<b>UNIVERSIDAD AUTÓNOMA DE AGUASCALIENTES</b>
<b>DIRECCIÓN GENERAL DE FINANZAS</b>
<b>ACTA DE JUNTA DE ACLARACIONES</b>
<b>LICITACIÓN PÚBLICA NACIONAL</b>
<b>NÚMERO E/901045968-020-2025</b>
<b>ADQUISICIÓN DE MOBILIARIO PARA LABORATORIOS, CENTRO DE EDUCACIÓN MEDIA, CAMPUS NORTE, DE LA UNIVERSIDAD AUTÓNOMA DE AGUASCALIENTES. SEGUNDA CONVOCATORIA.</b>

**UNIVERSIDAD AUTÓNOMA DE  
AGUASCALIENTES**  
**DIRECCIÓN GENERAL DE FINANZAS**  
**ACTA DE JUNTA DE ACLARACIONES**  
**LICITACIÓN PÚBLICA NACIONAL**  
**NÚMERO E/901045968-020-2025**  
**ADQUISICIÓN DE MOBILIARIO PARA LABORATORIOS,  
CENTRO DE EDUCACIÓN MEDIA, CAMPUS NORTE, DE LA  
UNIVERSIDAD AUTÓNOMA DE AGUASCALIENTES.  
SEGUNDA CONVOCATORIA.**

**IMAGEN DE REFERENCIA**

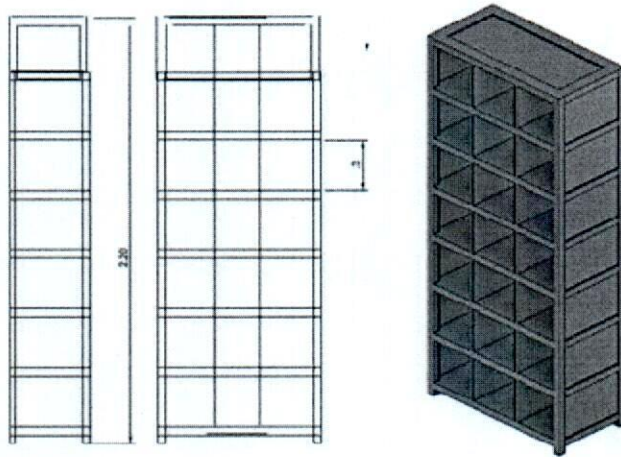
**2** El Depto. de Proyectos Institucionales de la DGPyD, realiza la siguiente aclaración para las Partidas 15 y 26, conforme a lo establecido en las bases de la convocatoria y colocando la siguiente **imagen de referencia**:

Partida 26: RACKS PARA MOCHILAS DE 0.90 mts X 0.60 mts X 2.20 mts (fte, ancho y alto)  
CERTIFICACIONES: ISO 9001:2015. Preferentemente: ISO 13485:2016 y REPSE.

Armario de lámina galvanizada recubierta de pintura epóxica electrostática de 0.90 mts X 0.60 mts X 2.20 mts (fte, ancho y alto) color gris oscuro MC cal. 18 con entrepaños de 0.30 mts X 0.30 mts para el acomodo de mochilas, con sistema de fijación a muro.

(Considerar instalar en aulas provisionales, para posteriormente desmontar e instalar en aula definitiva).

**IMAGEN DE REFERENCIA**

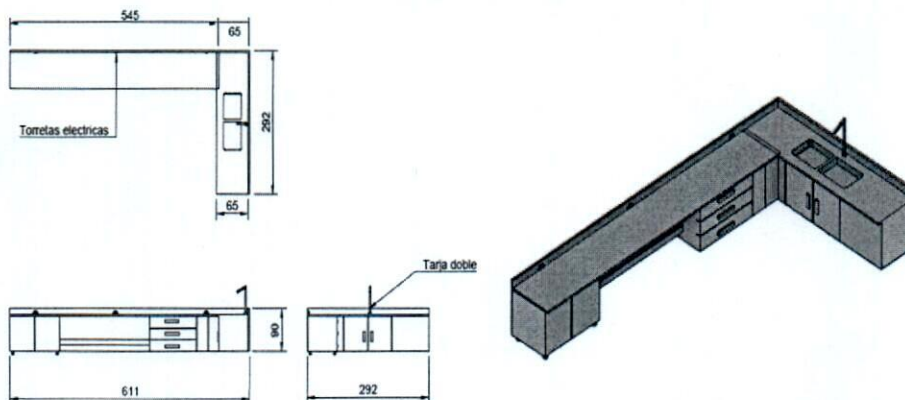
- 3 El Depto. de Proyectos Institucionales de la DGPYD, realiza la siguiente aclaración para la Partida 10, conforme a lo establecido en las bases de la convocatoria y colocando la siguiente **imagen de referencia**:

MESA A MURO EN L DE 5.45mts x 2.92mts (largo) x 0.65 mts x 0.90mts (An,Al) CON CUBIERTA DE ACERO INOXIDABLE T-304, CON 3 GABINETES A PISO DE 1.00 mts, CON 1 GABINETE DE 3 CAJONES A PISO DE 1.00 mts, 1 GABINETE RINCONERO DE 0.50 mts, 1 AREA DE TRABAJO DE 1.00 mts, CON 3 TORRETAS ELÉCTRICAS DE 110V DE ACERO INOXIDABLE Y TAPAS ABATIBLES CONTRA AGUA, CON TARJA DOBLE DE 1.40 mts CON LLAVE MEZCLADORA IMPORTADA DE AGUA Y ESCURRIDOR. CERTIFICACIONES: ISO 9001:2015. Preferentemente: ISO 13485:2016 y REPSE.

Mesa lineal a muro en L de 5.45mts x 2.92mts (largo) x 0.65 mts x 0.90mts (An,Al) color gris oscuro MC, con 3 gabinetes a piso de 1.00 mts con puertas corredizas, fabricado con lámina galvanizada calibre 18, 1 gabinete a piso con 3 cajones de 1.00 mts con correderas de cierre lento y suave, fabricado con lámina galvanizada calibre 18, con 1 gabinete rinconero de 0.50 mts con puerta corrediza, fabricado con lámina galvanizada calibre 18, cada gabinete con 4 niveladores, con 1 estación de trabajo alto de 1.00 mts, fabricado en lámina galvanizada calibre 18, con recubrimiento de pintura epóxica en polvo electroestática termo endurecida, toda la tornillería es 100% de acero inoxidable, con cubierta de acero inoxidable ANSI T-304 cal.18, los gabinetes cuenta con interior totalmente liso sin cremalleras en su fabricación, cuenta con tapa exclusiva registrable removible para acceder a los servicios y facilitar el mantenimiento, el entrepaño interior es removible y con diferentes niveles de altura; con cubierta de acero inoxidable ANSI T.304 cal.18 grado laboratorio de 0.65mts de ancho por 5.45 mts de largo, con 3 torretas eléctricas de acero inoxidable con contacto dúplex polarizado de 110v y tapas abatibles contra agua, con un contacto de voz y datos, con una Tarja doble de acero inoxidable ANSI T-304 de 1.40 mts con cubierta de 2.92mts x 0.65mts cal.18, con 1 llave mezcladora importada para laboratorio con cuello de ganso con giro de 180 grados, incluyen 2 contracanas de acero inoxidable ANSI T-304, con 2 cespól fabricados en polipropileno de alta resistencia metalizado y escurridor en acero inoxidable calibre 18 incluye canastilla de drenado, manguera de desague y bastagos de polipropileno color negro con medidas de 0.60 mts x 0.60 mts x 2.5cm. (largo, ancho, espesor).

(Considerar instalar en aula provisional, para posteriormente desmontar e instalar en aula definitiva).
